# CENTRE POLICE CANTONALE

CONCOURS D'ARCHITECTURE POUR LE  
CENTRE DE LA POLICE CANTONALE  
AU MONT-SUR-LAUSANNE

REGLEMENT ET PROGRAMME  
REponses AUX CONCURRENTS  
RAPPORT DU JURY

JUILLET 1986

## Projet No 10 - LEO

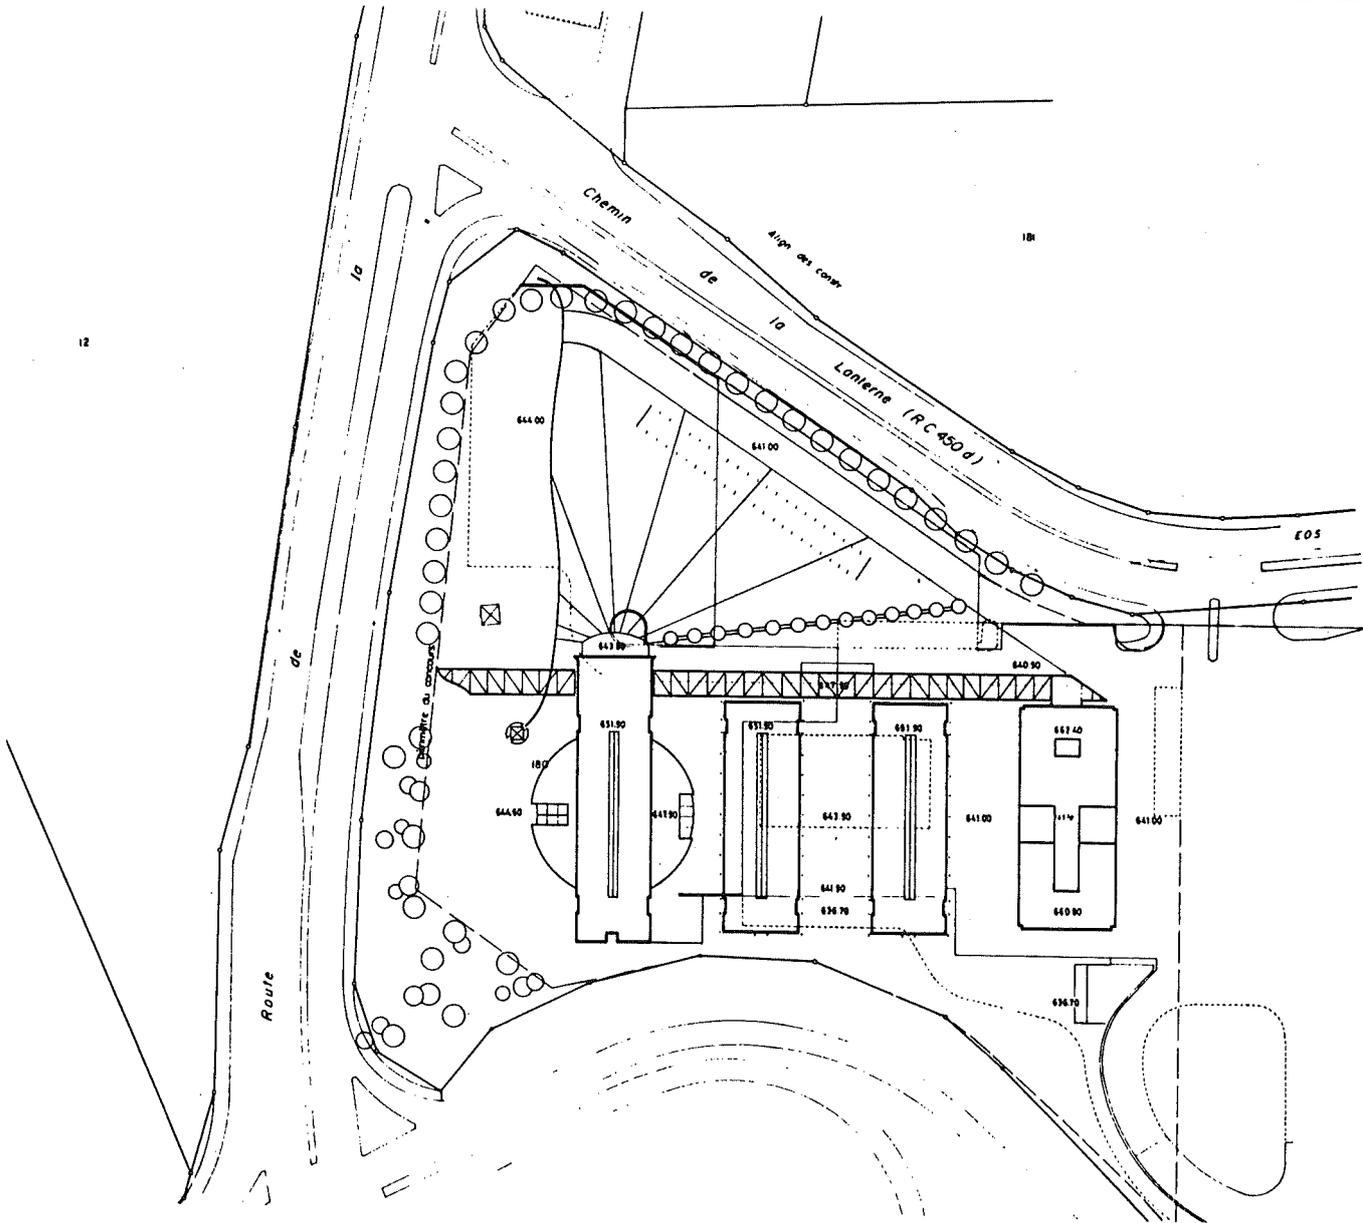
Le projet occupe la partie ouest du terrain se dégageant au maximum du bâtiment actuel au détriment de la relation avec ce dernier. Il s'organise clairement en "bandes" successives comprenant bureaux, entrée, restaurant, parking. Les obliques intermédiaires tentent de rompre la géométrie générale, sans parvenir à donner un nouvel axe clair de composition. Les prospects, vus de l'est, perdent de leur intérêt du fait qu'ils s'ouvrent sur les parkings.

La circulation à l'intérieur du parking est compliquée et provoque un mélange entre les cheminements des piétons et des voitures. Les distributions intérieures sont complexes. La zone C est située sur plusieurs niveaux et dans diverses situations du bâtiment, ce qui complique la sécurité et le fonctionnement. De même, le centre d'engagement situé au rez-de-chaussée nécessite des protections particulières. L'accès aux salles de théorie se fait par le restaurant, ce qui ne correspond pas aux exigences du programme ainsi que les couloirs de tir sur deux niveaux. L'organisation des secteurs manque de cohérence.
